FSN MA-FCO 71200185

URGENTE - Aviso de Segurança Suporte do Paciente

Atualização do hardware de Suporte do Paciente (12NC 989001087431)
Registro Anvisa: 10216710214

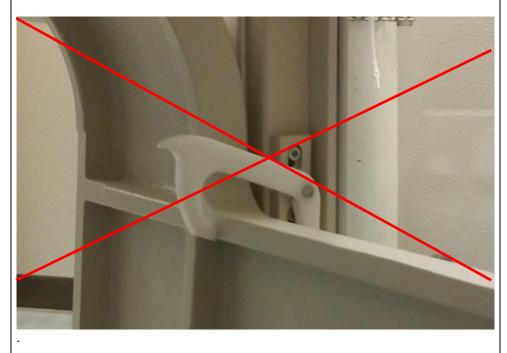
PRODUTOS AFETADOS	Suporte do Paciente (NC989001087431)
DESCRIÇÃO DO PROBLEMA	O pedal do Suporte do paciente para realização do Stitching pode ser preso na posição superior. Quando o engate (gancho) de fixação não está em sua posição de observação correta, o pedal não é preso firmemente. Se o pedal cair, pode ferir o pé ou perna do operador ou paciente (p.ex., ao mover o suporte ou quando o operador não o prender corretamente movendo-o para cima). Os seguintes fatores são necessários para que a situação ocorra: • As dobradiças estão desgastadas em níveis diferentes nos dois lados • O gancho não prende • O operador não verifica se o gancho prende firmemente o pedal • O pedal cai inesperadamente quando tocado ou durante o transporte • Pé ou perna na "área alvo" • Pé na "área de risco"
RISCO ENVOLVIDO	O gancho não prende firmemente o pedal na posição vertical. Consequentemente, o pedal pode cair ou oscilar para baixo e ferir o operador ou paciente.

O cliente/ usuário sempre deve verificar a posição correta do gancho e se o gancho está travado de acordo com as IFU. (Pressione o gancho para baixo até travá-lo) Certifique-se de que o gancho esteja na posição mostrada na figura com a seta verde

AÇÕES PLANEJADAS PELA PHILIPS	 A Philips planeja reprojetar: os ganchos substitutos mais resistentes para o pedal instalar o gancho modificado para o pedal (adaptado para as novas dobradiças) o cilindro do freio abaixo do pedal para minimizar a energia cinética A Philips entrará em contato o mais breve possível assim que o Kit de Ação estiver pronto para ser implementado. Caso necessite comunicar a Philips sobre esse programa, utilize a referência FCO-71200185.
INFORMAÇÕES ADICIONAIS E SUPORTE	Caso necessite de alguma informação adicional ou suporte com relação a essa questão, entre em contato com a nossa Central de Atendimento e Cuidado com o Cliente através do telefone 0800 737 8423. Atendimento de segunda a sábado das 07:00h as 19:00h.
